# BOLETIM TÉCNICO

BT0176

**Assunto:** Problema desencaixe Interruptor Rotativo - Fogões Century / De Ville Grill

**Modelos:** BFS56/76NHA, BFC56/76NHA, BFS56/76NEA, BFC56/76NEA, BFS56/76NIA, BFO56/76A, BFR56/76A, BFS56/76A, BFT56/76A, BFM50/76A, BFP50/76A, BFN50/76A

Fig.01

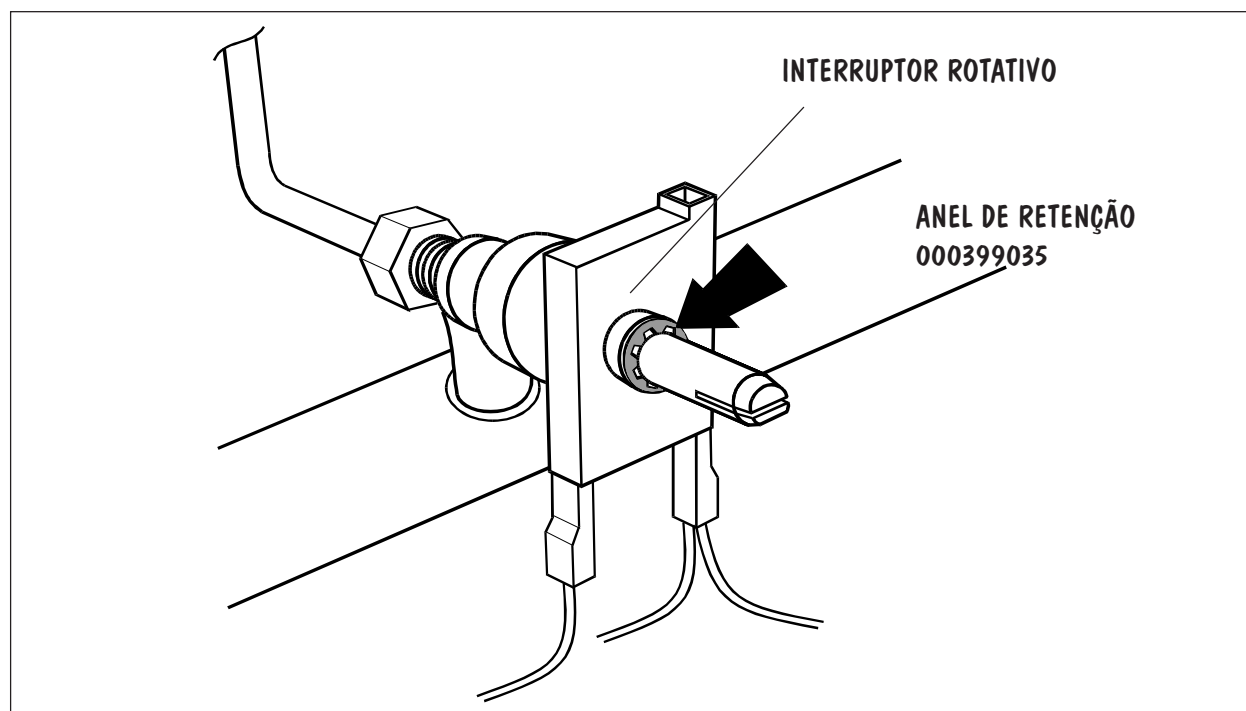
É de conhecimento que ocorrem casos em campo com os fogões modelos acima relacionados, no que se refere ao desencaixe do Interruptor Rotativo da haste do Registro Multigás ou do Termoseletor. Isto faz com que o sistema de acendimento superautomático destes produtos fique inoperante para o Queimador ao qual está conectado, e a reclamação do consumidor é do tipo "não acende uma ou mais bocas".

O desencaixe do Interruptor Rotativo acontece, na maioria das vezes, durante o transporte ou manuseio do fogão, e até mesmo durante o uso normal do produto.

Para resolver este problema, os fogões produzidos a partir de Dezembro/96 estão recebendo um Anel de Retenção que prende o Interruptor à haste do Registro (Figura 1).

**Quando acontecerem casos conforme descrito, aplique o Anel de Retenção em todas as hastes dos Registros, de modo a fixar o Interruptor Rotativo.**

**Para solicitar o Anel de Retenção à Multibrás, o código desta peça é 000399035.**
